5 ボディ

変更項目のみ記載，記載なき項目は，既刊の新型車解説書・整備解説書を参照下さい。

5-1 ボディ外装

〔1〕フロントバンパ

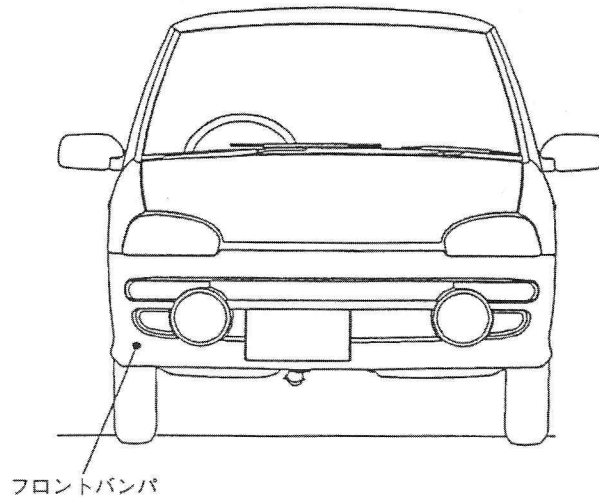
- SC車用のフロントバンパ（エアダム一体型大型樹脂カラーダバンパ）を採用拡大した。（el-typeS, M300-typeS）

〔2〕リヤスポイラー

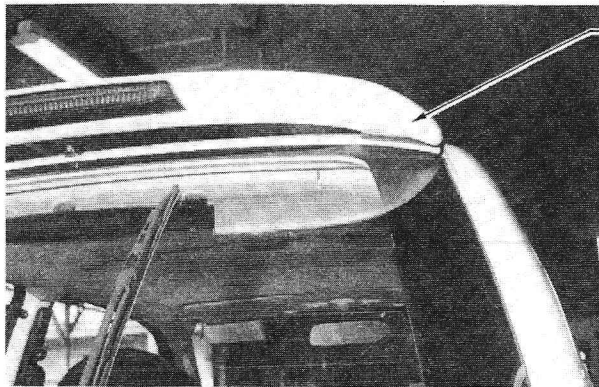
- 採用拡大

両端部の形状を一部変更して
取付部のゴムパッキンと裏面
のリンホースメントを廃止した。
